**Objet :** WATERMAEL-BOITSFORT. Rue des Passiflores, 18

Demande de suivi de chantier portant sur la modification d'une véranda (PU du 03/06/2020).

**Avis conforme de la CRMS**

Rue des Passiflores, 18 : façade avant (©Google maps – 2014), façade arrière avec son ancienne véranda et proposition de véranda vue en séance CRMS du 24/04/2019 (extr. du dossier de demande de permis unique)

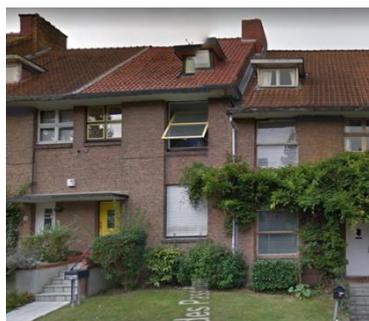
La demande porte sur la modification du projet de remplacement de la véranda accolée à la façade arrière de la maison. Pour rappel, lors de sa séance du 24/04/2019, la CRMS avait émis un avis conforme favorable sous conditions quant au projet de nouvelle véranda à réaliser avec des profilés aluminium noir, relativement fins, se rapprochant des profilés en acier. Sous les conditions principales d'affiner la hauteur de la corniche, d'utiliser des doubles vitrages extra-clairs sans effet réfléchissant, d'affiner les profilés de la toiture de la véranda, de ne pas vitrer les retours en haut des murs latéraux mais de rehausser ces mitoyens en briques, l'Assemblée était favorable à ce projet de nouvelle verrière. Elle s'opposait par contre à la création d'une terrasse et à l'agrandissement de la baie arrière ouvrant la maison vers la véranda.

Nouvelle proposition pour la véranda (extr. du dossier de demande)

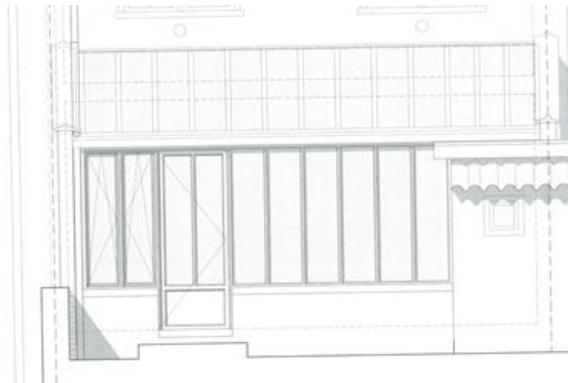
Dans le chantier en cours, vu les risques encourus de surchauffe, il est proposé d'intégrer des ouvrants supplémentaires, la seule ventilation actuellement prévue étant l'ouverture de la porte. La demande concerne la modification de la travée de gauche, afin que ces deux parties vitrées puissent être ouvertes en oscillo-battants.

La CRMS émet un avis favorable sur cette modification, estimant que le besoin d'aération et de ventilation peut justifier cette nécessaire modification des profilés, qu'elle souhaite la plus fine possible. Cependant, elle rappelle qu'en vue d'éviter les surchauffes, elle a déjà préconisé, dans le cas de remplacement d'autres verrières de ces cités-jardins, d'intégrer un dispositif pare-soleil dans la nouvelle véranda pour éviter le recours à un dispositif de faible qualité par la suite, comme c'est le cas de nattes que l'on peut voir posées sur certaines verrières.
